**Avis délibéré de la mission régionale
d'autorité environnementale
Hauts-de-France**

**sur le projet de parc éolien « Extension de la Chaussée Brunehaut 2 »
sur la commune de Vendegies-sur-Écaillon (59)
Étude d'impact complétée d'août 2024**

n°MRAe 2025-8540

Carte d'implantation des parcs éoliens autour du projet (étude d'impact – page 515)

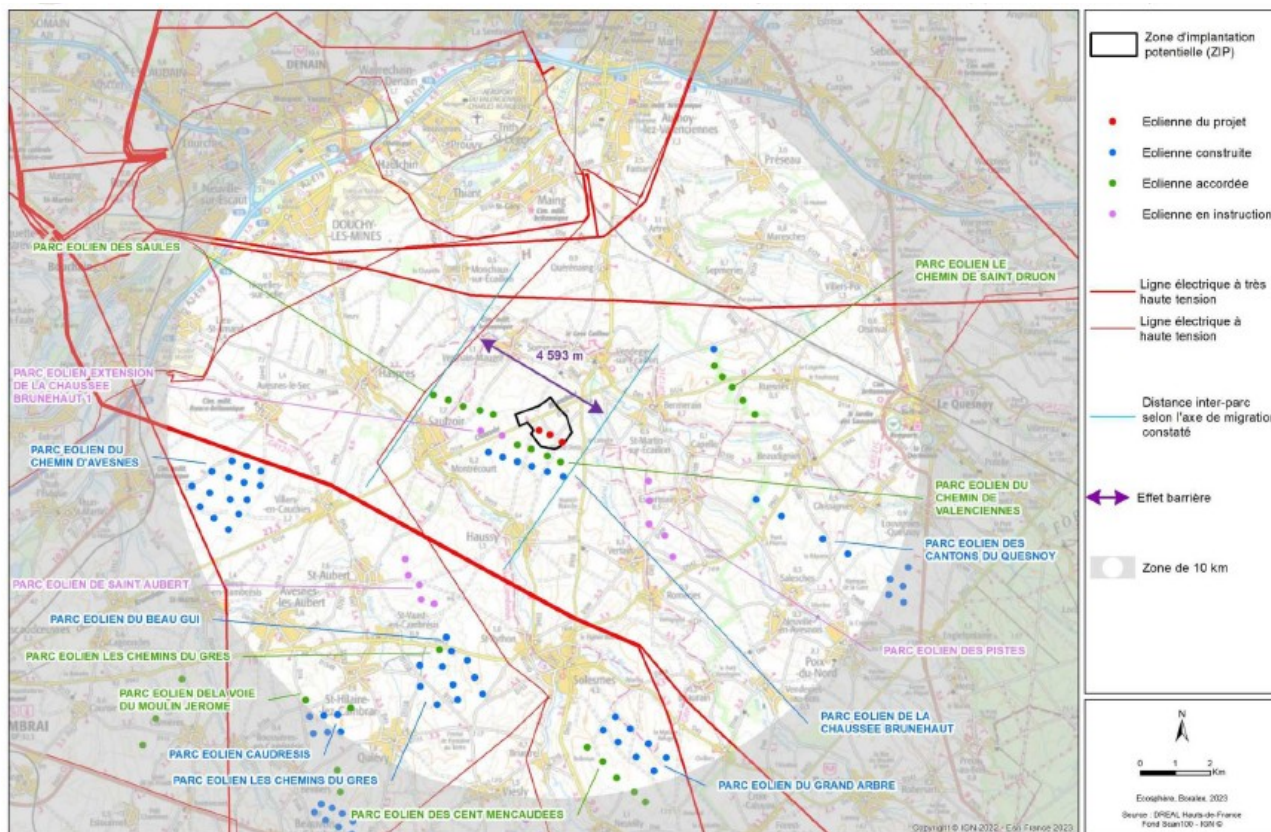
Cette liste n'est pas à jour et ne rend pas compte des réelles mises en service. De plus, d'autres parcs en cours d'instruction peuvent s'ajouter au contexte éolien actuel.

Carte de l'implantation des variantes dans la ZIP (page 329 de l'étude d'impact)

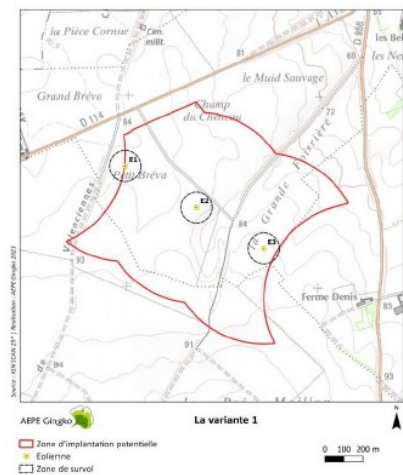
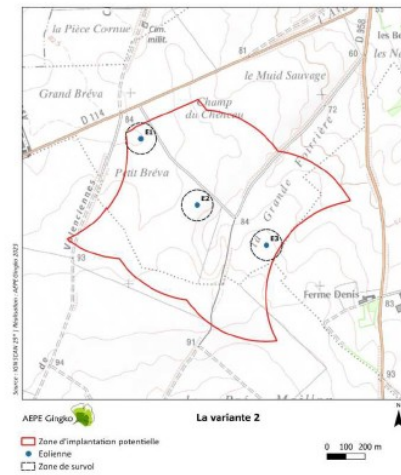
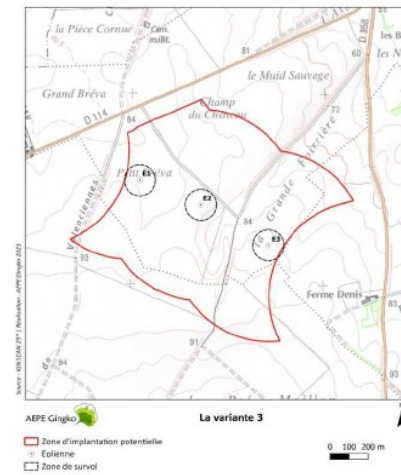
Le pétitionnaire a retenu la variante 3, qui présente selon l'étude la meilleure prise en compte de l'environnement. Cependant, cette variante demeure impactante pour la biodiversité, notamment au regard de la présence d'une haie à moins de 200 mètres des éoliennes E2 et E3.

Cette variante est également impactante pour le paysage dans la mesure où le gabarit des éoliennes, nettement plus imposantes que leurs voisines déjà existantes, décuple les impacts visuels du projet.

Au regard des impacts résiduels du projet sur la biodiversité et le paysage, l'autorité environnementale recommande de compléter l'étude de variantes (éloignement des haies, hauteur

des éoliennes, garde au sol etc.) présentant moins d'impacts environnementaux et le cas échéant, d'envisager des sites alternatifs.
